**2021-GMP-FFIE-UTG-EV-EX-CO-737**

**REFERENCIA: INVITACIÓN ABIERTA No. 008-2019. PROYECTOS VALLE DEL CAUCA.**

**ASUNTO: REQUERIMIENTOS Y SOLICITUD DE ACLARACIÓN PENDIENTES INSTITUCIÓN EDUCATIVA ANTONIO JOSE CAMACHO SEDE REPÚBLICA DEL PERÚ, MUNICIPIO DE CALI.**

Imagen 1. Primera versión de Planos (Cubierta Continua)

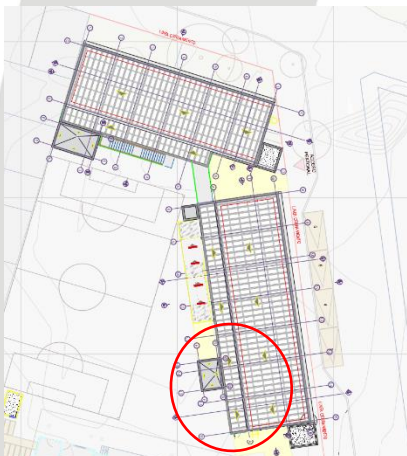
- Por medio del presente oficio se realiza envío de ficha técnica de Teja TECHMET de 30 mm en las cubiertas de Pasillos. (Ver ficha técnica No 1), para ser aprobada, debido a que técnicamente y normativamente brinda un funcionamiento acorde en pasillos.
- Solicitamos amablemente aclaración debido a que en los planos Estructurales y Arquitectónicos recibidos inicialmente difieren con los últimos planos recibidos, tal como se muestra a continuación:

*Imagen 3. Estado Actual Cubierta.*

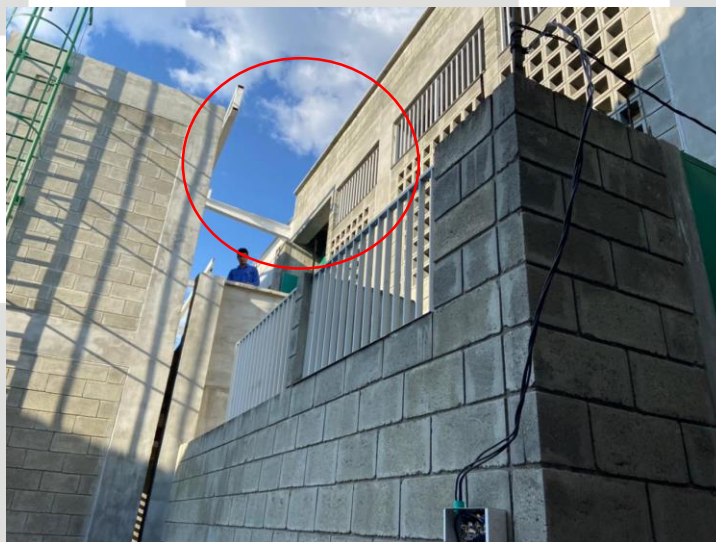
Según el estado actual de la estructura de cubierta de la presente Institución Educativa Antonio Camacho sede Perú, se requiere realizar la terminación de los perfiles de la estructura metálica, debido a que, tal como lo muestra la imagen, los perfiles están en voladizo, según esto se necesitaría complementar los perfiles para continuar los tramos según los planos establecidos:

Según lo anterior solicitamos amablemente brindar los planos estructurales de esta actualización en los planos Arquitectónicos, y de esta manera brindar la conexión a la estructura existente.
